안 내

금년 발매된 신형 "EXIST LT" 릴의 스펴 내부 마모 및 드래그음 감소 현상에 대하여 안내 드립니다.
우선 다이와 제품 사용에 불편을 드려서 죄송한 말씀을 드립니다.

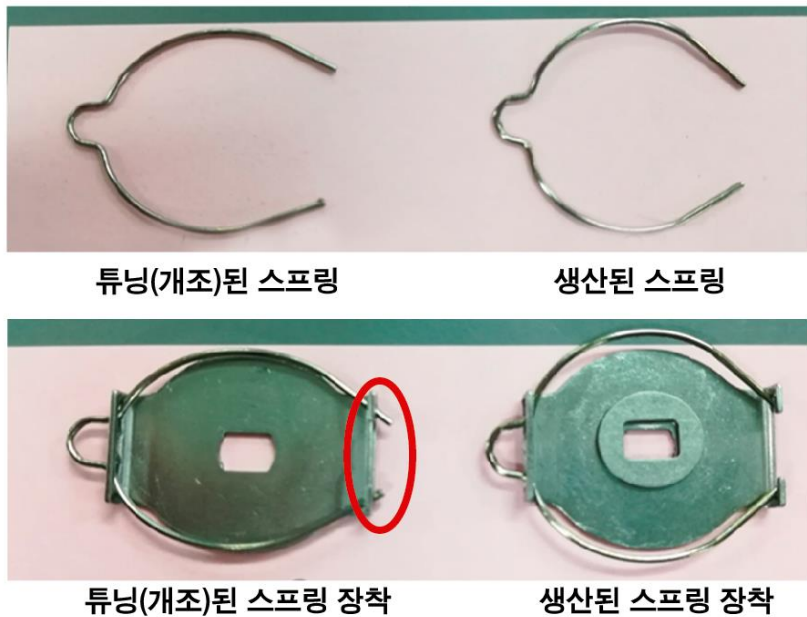
검사샘플 1번, 2번에서 클릭 리프 스프링을 튜닝(개조)을 한 것이 확인이 되었으며, 클릭 리프 스프링의 힘(N)에서 생산품과 수치가 다르게 나타났습니다. 스펴 표면의 돌출 부분 또한 깊은 흠집이 발생된 것이 육안으로 확인 되었으며, 드래그음이 발생하지 않았습니다. <표1 참조>

튜닝(개조)된 스프링은 <그림2>에서와 같이 확인이 가능합니다. 튜닝(개조)된 스프링과 생산된 스프링을 확인하시면 그림과 같이 튜닝(개조)된 스프링에서 변형된 것을 육안으로 확인이 가능합니다. 또한, 튜닝(개조)된 스프링 장착된 모습을 보시면, 아래에 붉은색 원형으로 표시한 부분이 생산된 스프링 장착의 제품 보다 많이 튀어나온 것을 확인할 수 있습니다. <그림2 참조>

<그림3>

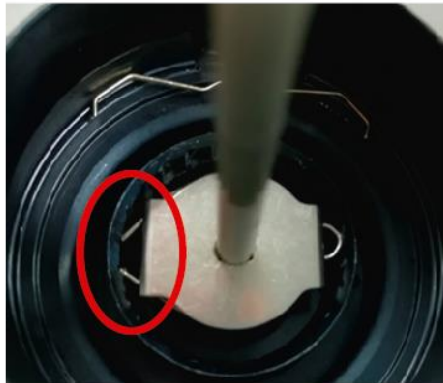
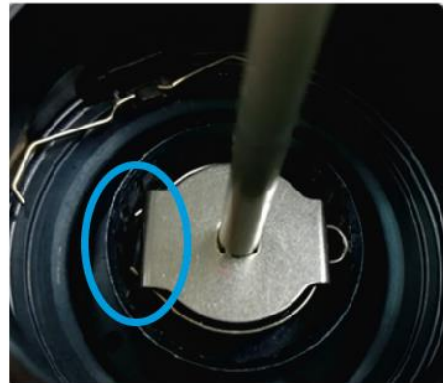
위 <그림2>에서 확인 된 붉은색 원형으로 표시된 부분이 스펴에 어떠한 영향을 주는지 장착된 모습에서 확인해 보도록 하겠습니다. <그림3 참조>

<그림3>에서 튜닝(개조)된 스프링 장착 모습과 생산된 스프링 장착 모습을 비교확인 가능한 부분은 좌측 그림의 붉은색 원형 부분에서 튀어나와 있는 부분이 스펴 돌출 부분에 붙어 있는 것이 육안으로 확인이 가능하며, 우측 그림의 파랑색 원형 부분에서 튀어나와 있는 부분이 스펴 돌출 부분에서 떨어져 있는 것이 확

인 되고 있습니다. 즉, 튜닝(개조)된 스프링 장착은 마찰되는 부분이 총 3곳이 있으며, 그 중 2곳은 거친 부분이므로, 마모율이 높아 지는 구조입니다.

● 원인 ②와 ③에 따른 대응은 “와이어 타입 클릭 리프 스프링”을, “판 타입 클릭 리프 스프링”으로 교체하여, 마모율 저감. (단, 중량이 약 0.1g 증가되므로, 양해 부탁드립니다.)
